Zeitschrift: **Schweizer Ingenieur und Architekt**

Centre de rencontres, de spectacles et de loisirs à Moutier BE

Extrait du programme

1er prix (24 000 Fr.) M. Schlup, Bienne; collaborateurs: **Bernard Gfeller, Hector Kunz**

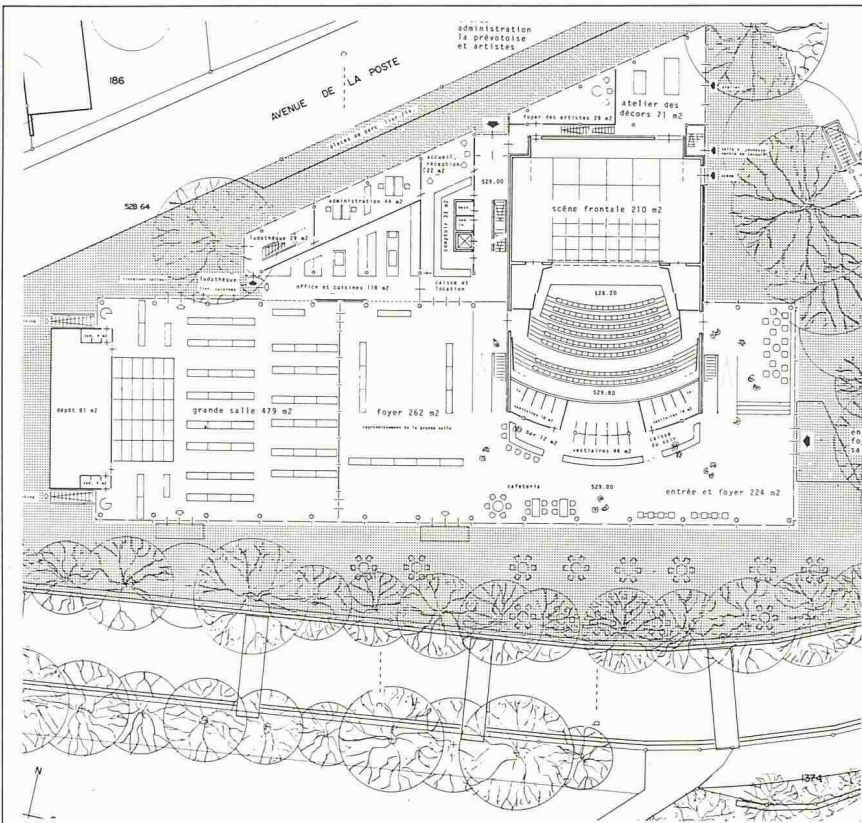
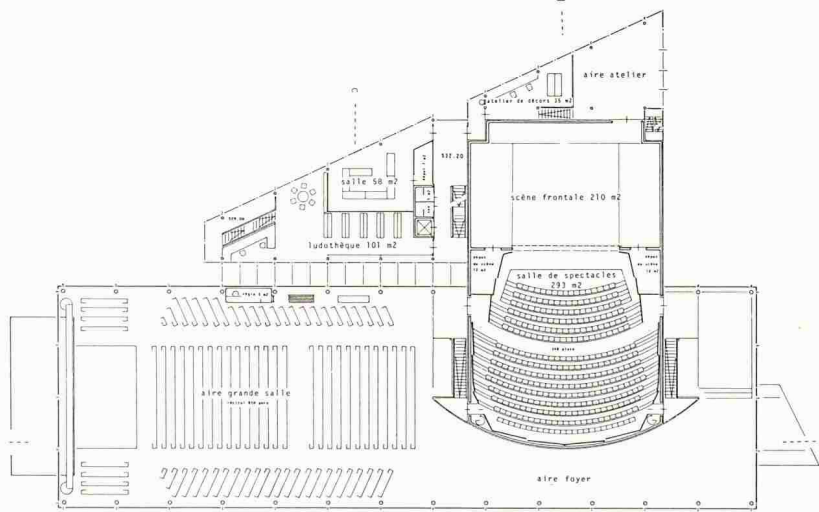
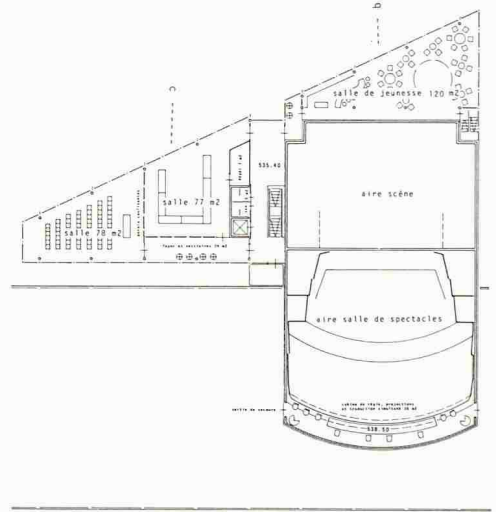
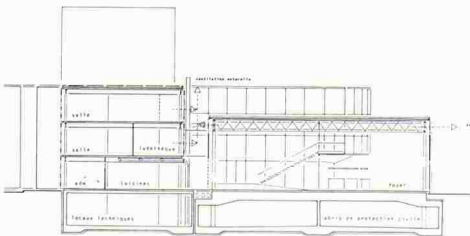
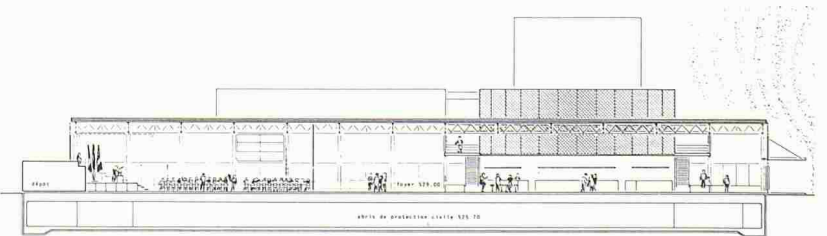
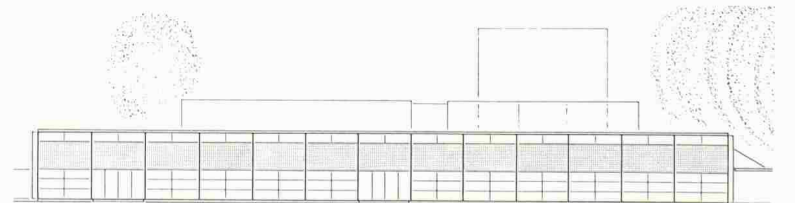
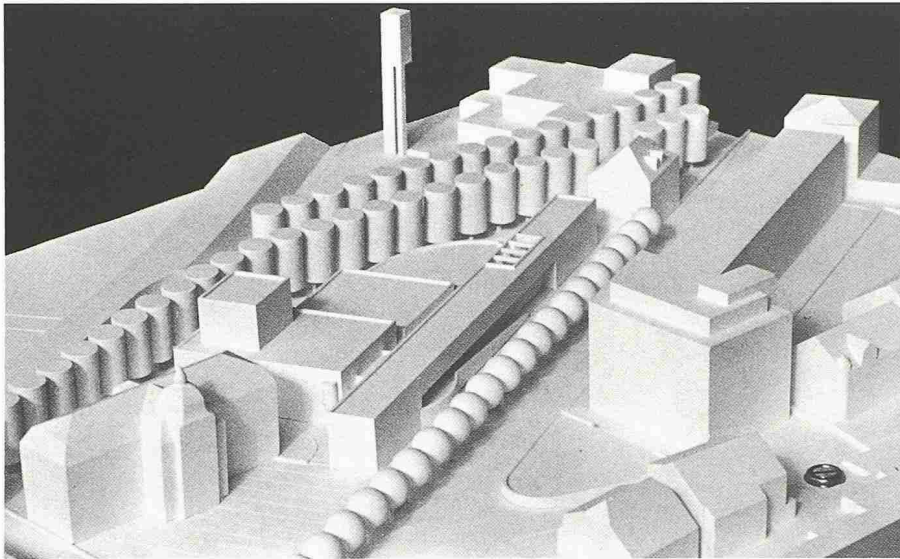
Le projet prend en compte l'espace délimité par l'avenue de la Poste et par le remblai BLS. Un réseau de ponts intègre le parc de l'église aux espaces extérieurs du centre. Le volume de la tour de scène vient habilement compléter l'enveloppe spatiale de la place à son angle Sud-Ouest. La composition volumétrique extrêmement simple respecte l'échelle et l'ordonnance de la ville. D'autre part, le projet reconnaît les valeurs distributives différenciées de l'avenue de la Poste et de la place. La forme architecturale permet une identification facile des éléments du programme et joue sur un contraste entre un système multifonctionnel et souple d'une part et l'écrin fixe du théâtre d'autre part. L'expression de certaines façades reste schématique.

L'entrée principale s'ouvre de façon heureuse sur le préau Sud de l'école aménagé en parc. La disposition des salles situées toutes deux au rez-de-chaussée est bien résolue. L'ouverture de l'accueil, du foyer et de la grande salle sur les rives de la Birse et le parc est bienvenue. La forme, l'organisation et la desserte des locaux annexes n'atteignent pas la qualité du reste du bâtiment.

2e prix (10 000 Fr.): **Carnal-Lauquin-Menthonnex SA**, Lausanne, **Francis Carnal**; collaborateurs: **Antoine Menthonnex**, **Philippe Gossin**

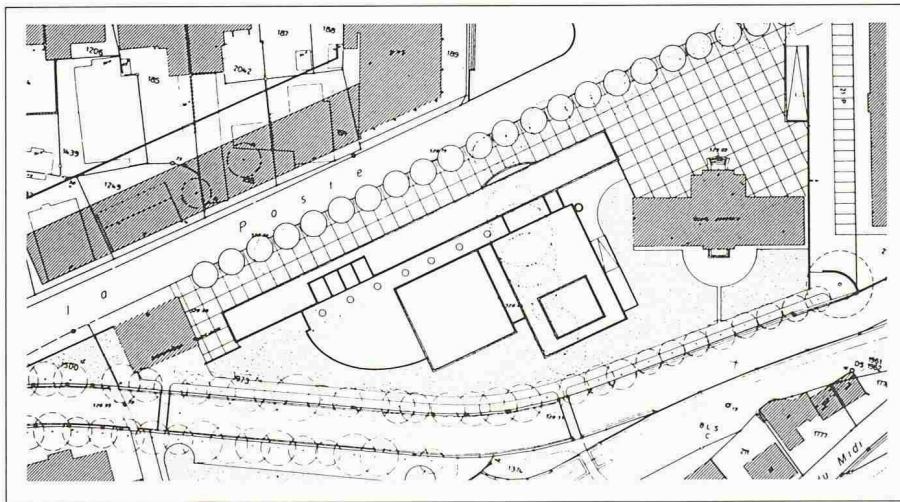
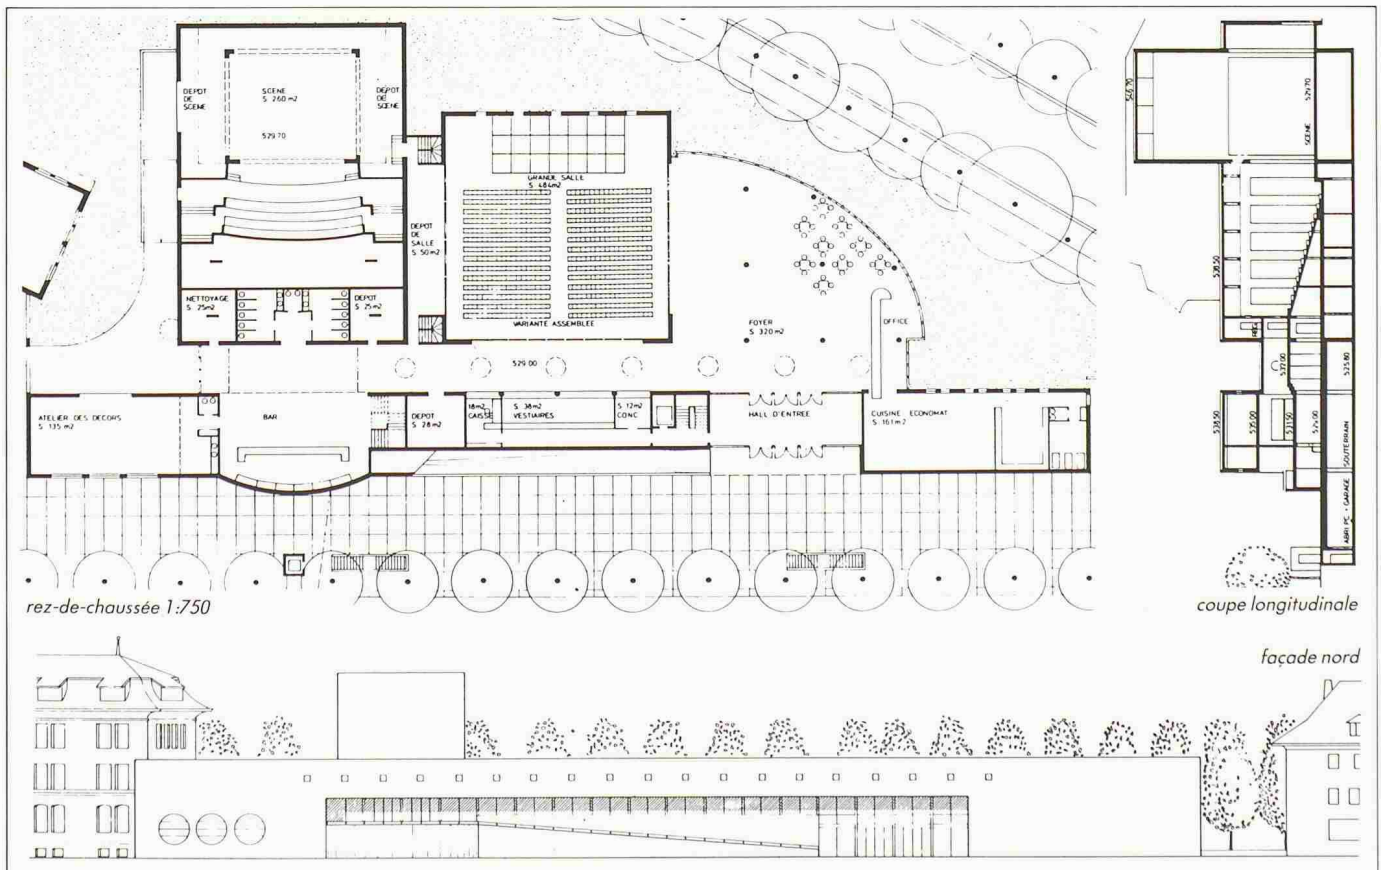
La volonté de prolonger l'avenue de la Poste, par une implantation linéaire, en retrait, qui s'étend jusque sur la place, permet une bonne liaison entre le préau Nord et l'accès principal. Cependant la proximité du volume du collège engendre un espace résiduel difficilement acceptable. Les espaces extérieurs entre la Birse et le centre sont peu intéressants, par contre le parc au Sud du collège est bienvenu. La disposition volumétrique différenciant espace servant et espace servi est très claire.

L'entrée principale est bien située et dégagée, grâce au recul de l'alignement du bâtiment. La transparence à travers le foyer sur les rives de la Birse et le parc est agréable.

Il n'est tiré aucun profit du positionnement des deux salles au rez-de-chaussée. L'accès à la salle de spectacles aurait en effet pu être assuré à ce niveau. Mais paradoxalement, il faut, pour accéder à celle-ci d'abord monter à l'étage par un long couloir et un escalier caché à l'intérieur ou par une rampe complètement à l'extérieur.

3e prix (9000 Fr.): **Marcel Eschmann**, Moutier; collaborateur: **Pascal Eschmann**

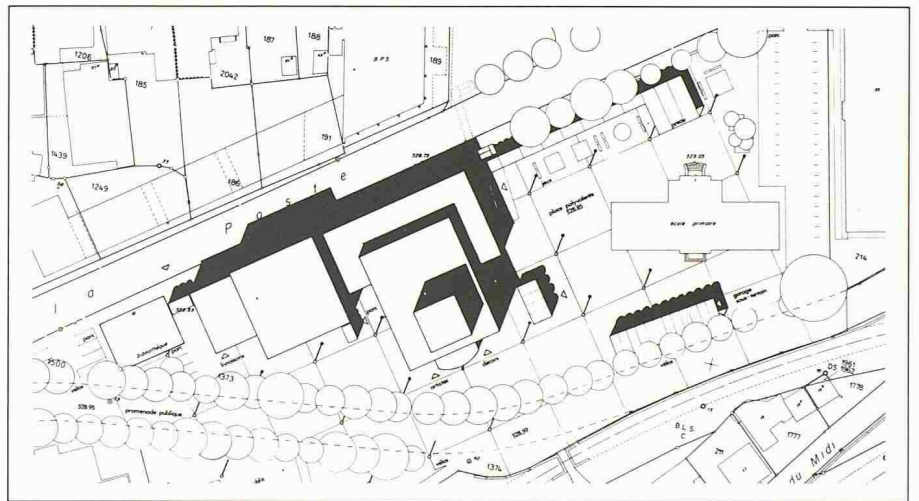
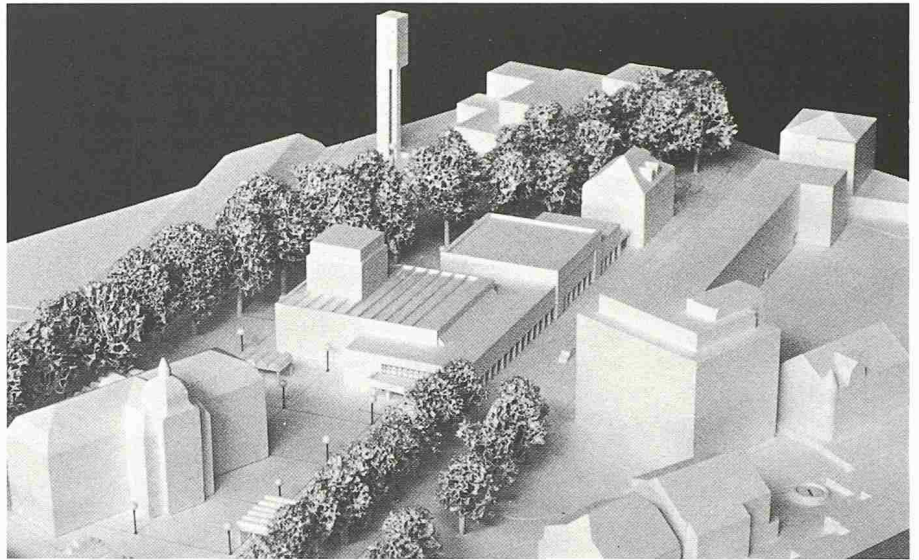
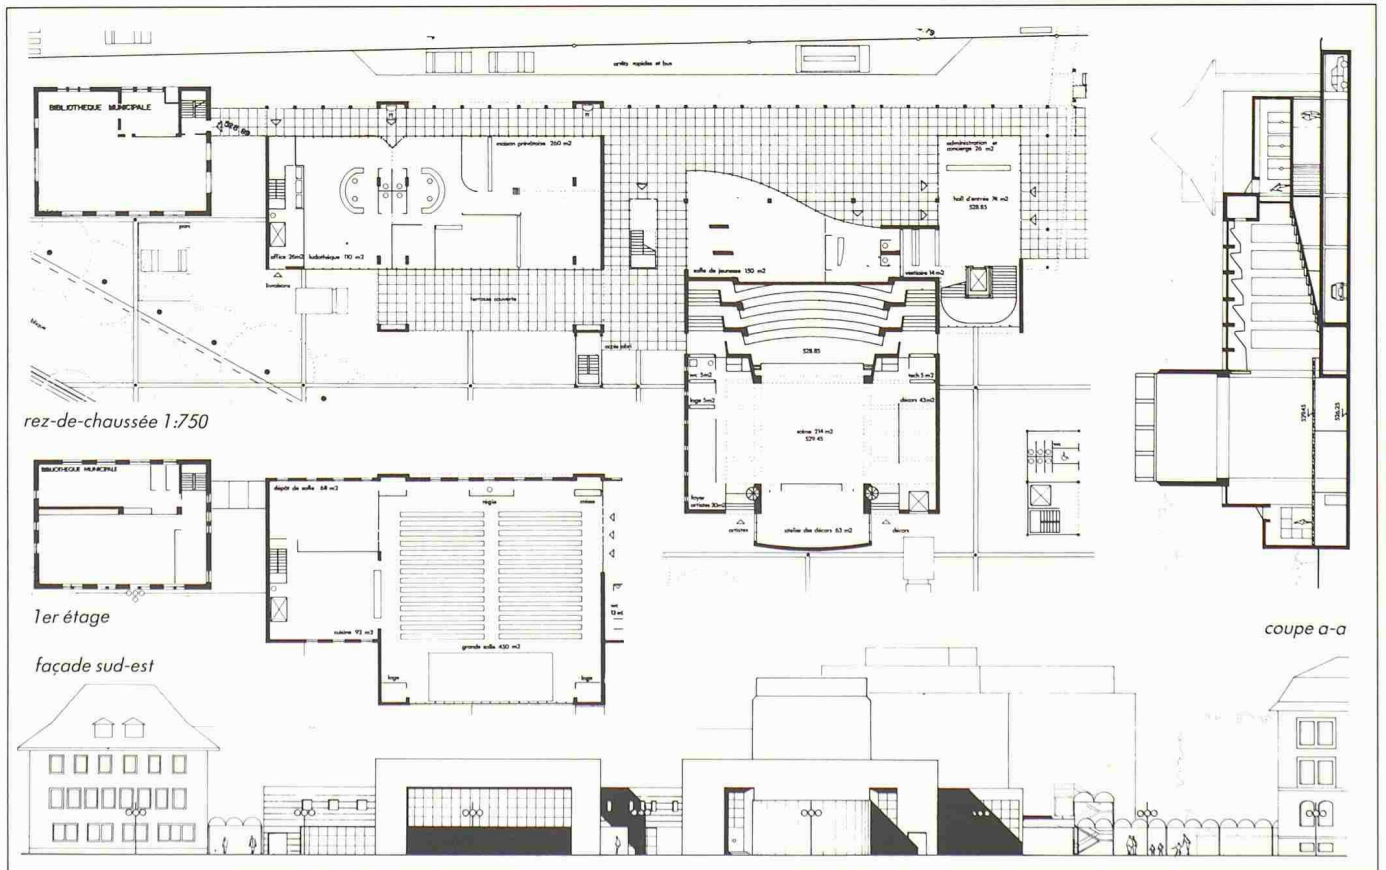
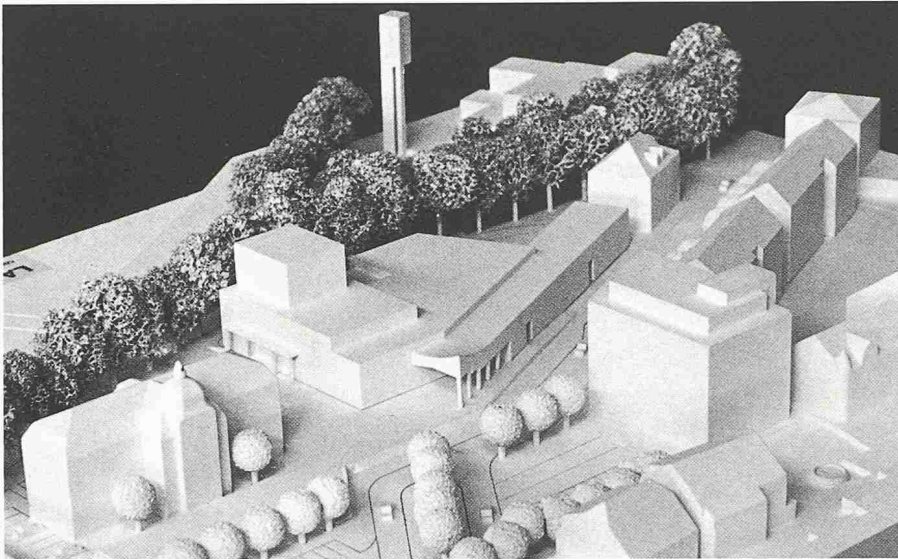
Par sa proposition au Nord de l'avenue de la Poste et par l'implantation du centre culturel au Sud de celle-ci, l'auteur veut fortement renforcer cet axe et le prolonge par un portique à travers la place. Compte tenu des contraintes du programme, la couverture de la Birse n'a aucun sens et, en l'occurrence, n'est pas exploitée du tout. La volumétrie est modeste, relativement simple et articulée. L'ensemble de la distribution des accès sous portique est en contradiction avec leur expression architecturale; la position du volume d'entrée est problématique. L'expression répétée en façade de pseudo cadres n'a aucun rapport ni avec les fonctions portuuses ni avec le système d'accès.

La cage d'entrée aux deux salles est étriquée par rapport à la dimension donnée à l'entrée de la salle de jeunesse et à celle de la ludothèque. La deuxième entrée qui doit permettre une utilisation simultanée des deux salles rend en outre la situation d'accès confuse. L'aménagement de l'espace intérieur de la salle de spectacles est trop rigide et lourd. Le foyer commun aux deux salles est insuffisant.

4e prix (8000 Fr.): **Etienne Chavanne**, Moutier, collaborateur: **Daniel Leuenberger**

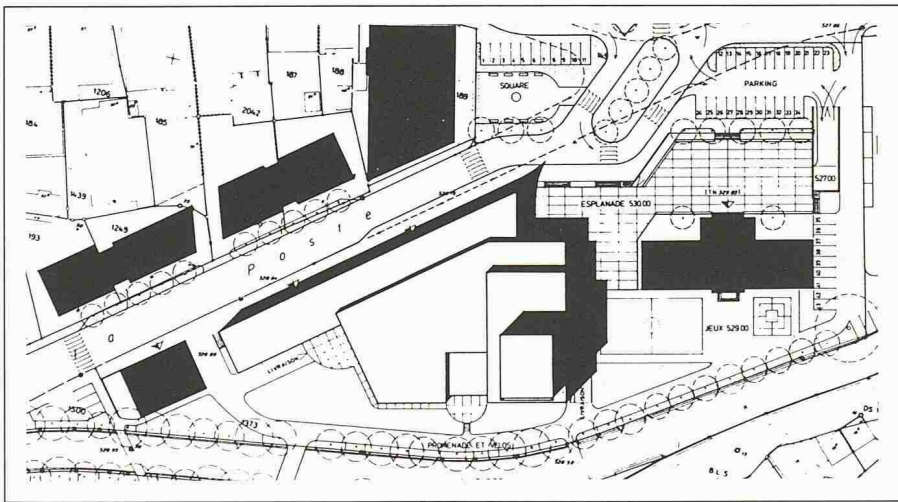
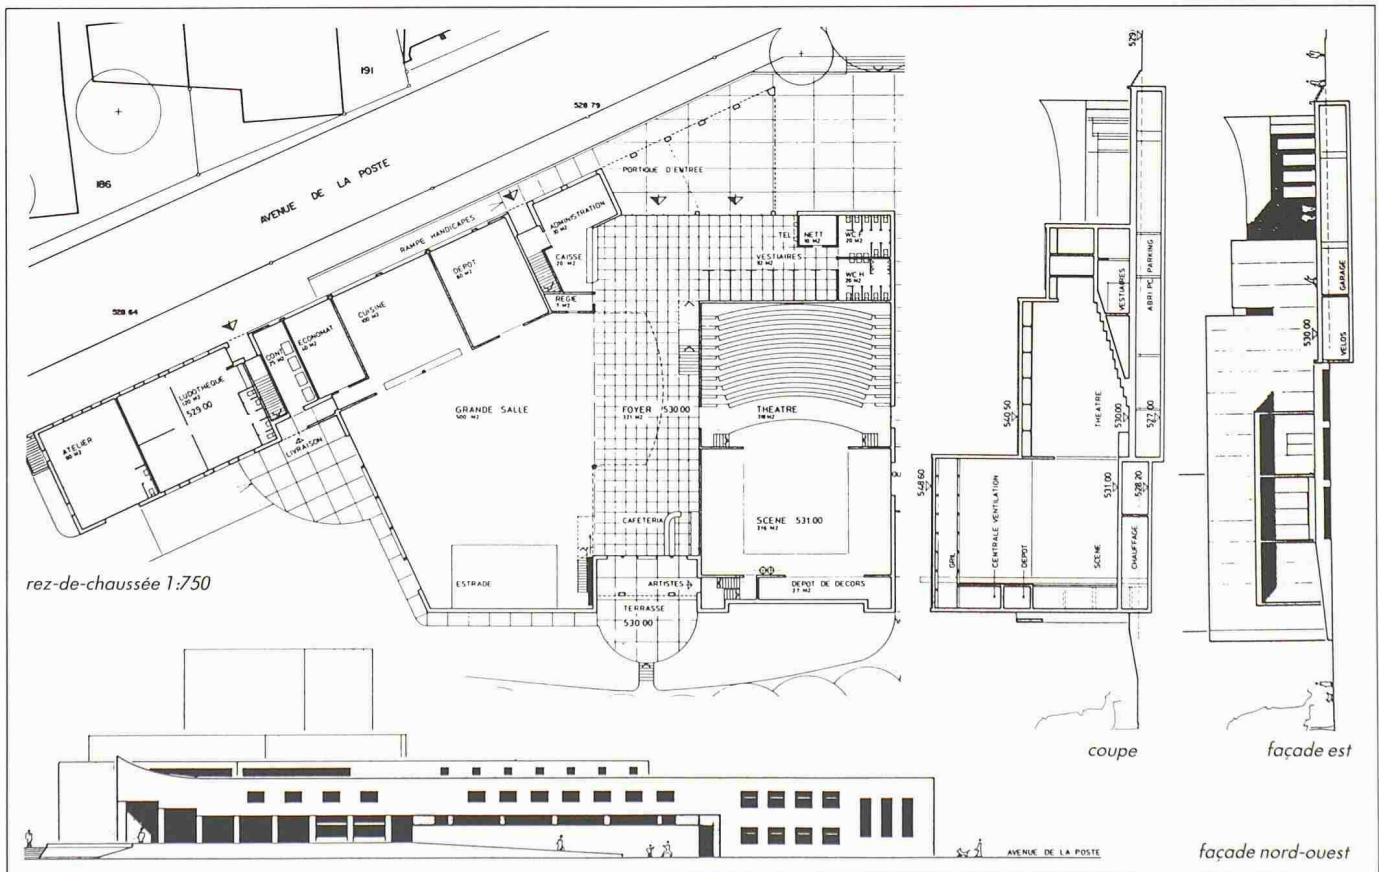
La volumétrie au Nord et au Sud de l'avenue de la Poste renforce cet axe jusqu'à l'entrée de la place. Cette intention est contre-dite par les aménagements confus des circulations, des parkings, des plantations et de l'esplanade. Si cette dernière permet une séparation nette des véhicules et des piétons, par contre ses rapports avec le socle du collège ne sont pas acceptables. La plupart des espaces dégagés le long de la Birse ne sont malheureusement utilisés que pour des fonctions de service. La volumétrie générale, quoique d'échelle modeste, est banale et mal articulée dans ses différentes parties.

Si l'entrée principale est bien perçue de l'extérieur les dégagements en revanche sont étriqués dès qu'on a passé la porte. Les deux salles situées au rez-de-chaussée constituent une solution intéressante. Le foyer assurant la liaison entre ces deux salles, s'ouvre agréablement sur l'extérieur. La salle de spectacles est bien conçue. La forme de la grande salle est en revanche fortuite. L'exploitation simultanée des deux salles est gênée par le vide du foyer.
